## 改善箇所説明図

### 不具合の内容

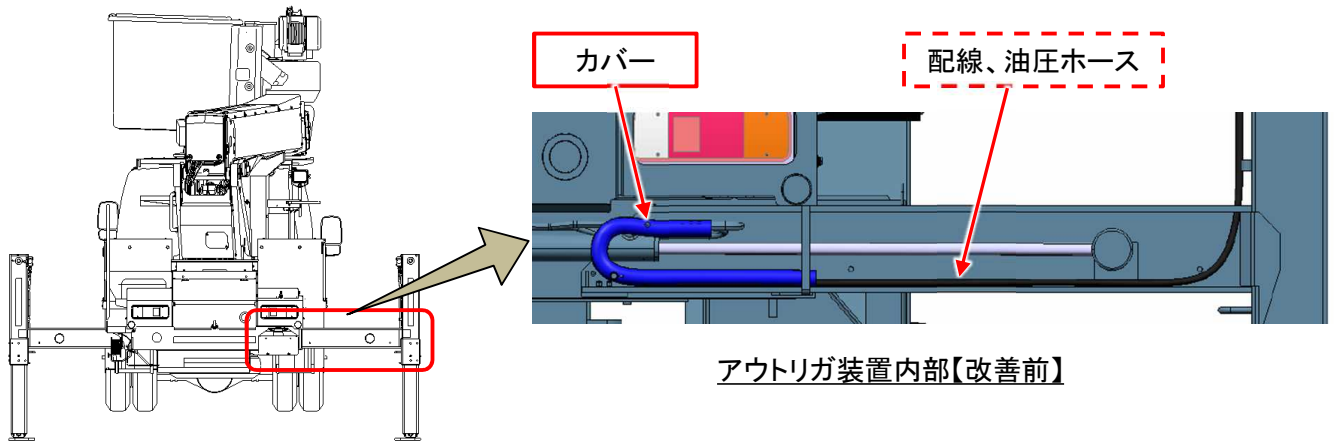
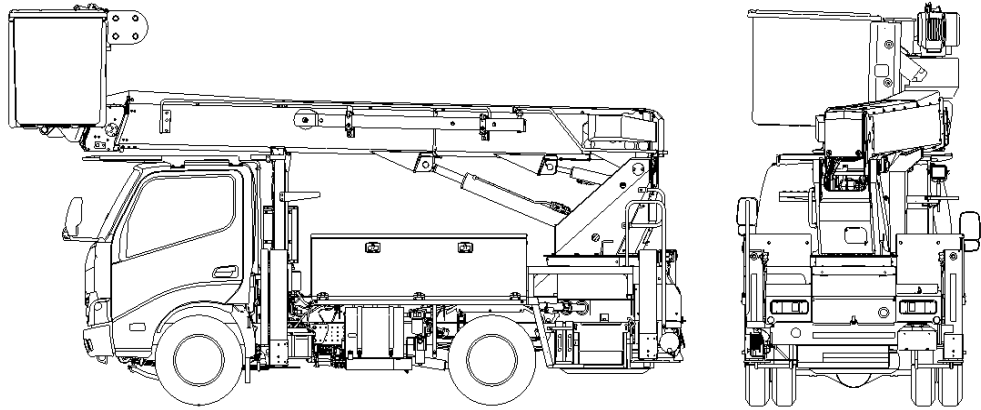
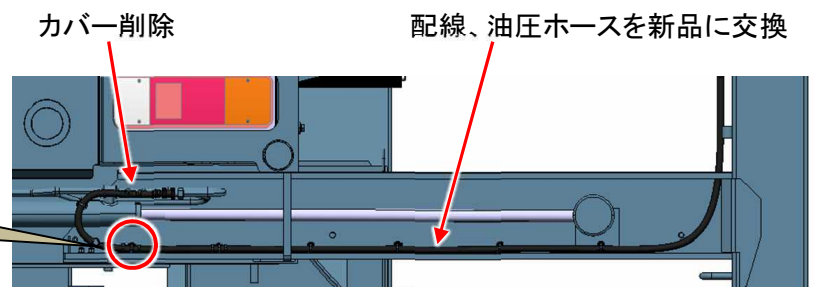
高所作業車のアウトリガ装置において、配策構造が不適切なため、配線、油圧ホースのカバーが装置内部で引っ掛かることがある。そのため、カバー内を通る配線、油圧ホースが屈曲して損傷に至り、高所作業装置の作動不良や油漏れが発生するおそれがある。

クランプ追加(7箇所)

全車両、カバーを削除してクランプを追加する。また、配線、油圧ホースを新品に交換する。
